## Produktänderungsinformation (PCN)

PCN-Nr.:	AAA170104	Datum:	18.03.2019
Artikel:	DFMC 1,5/..LR., FKC 2,5/..LR., GMSTB 2,5/..LR., FK-MCP 1,5/..LR., FKCOR 2,5/..LR., MSTB 2,5/..LR., MC1,5/..LR., FKC 2,5/..LR.,TFKC 2,5/..LR.

### Änderung des Lock&Release Hebels

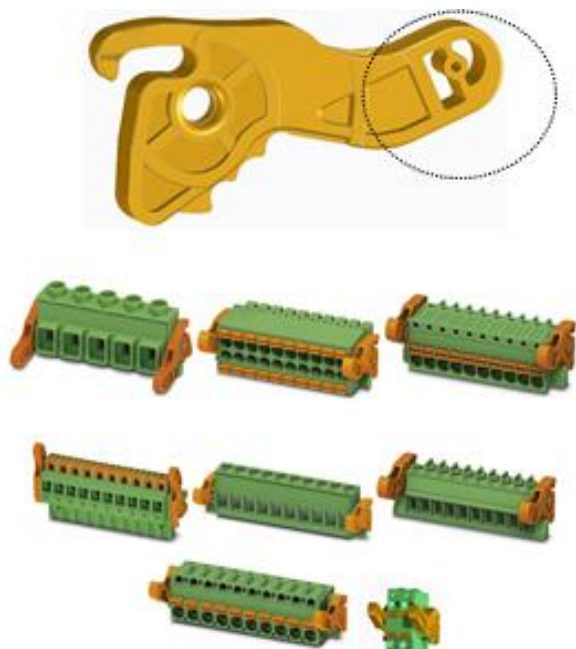
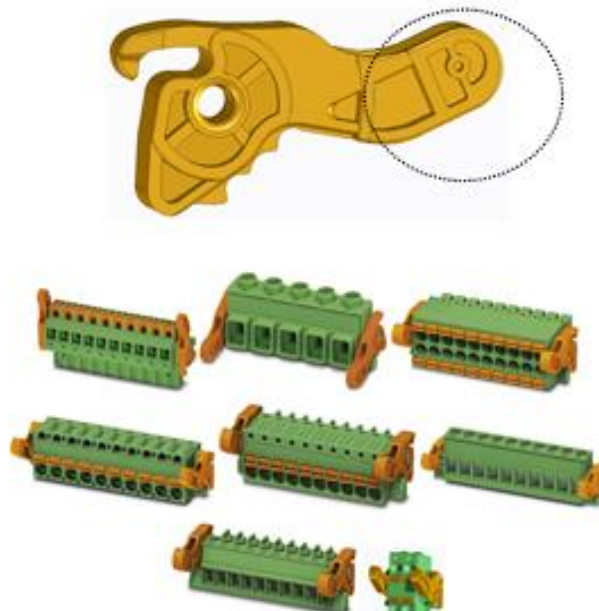
Im Rahmen der kontinuierlichen Produktverbesserung wird der Griffpunkt des Lock&Release Hebels verändert. Die neue Form erhöht die Festigkeit des Hebels in diesem Bereich.

Bisheriger Fertigungsstand

Zukünftiger Fertigungsstand
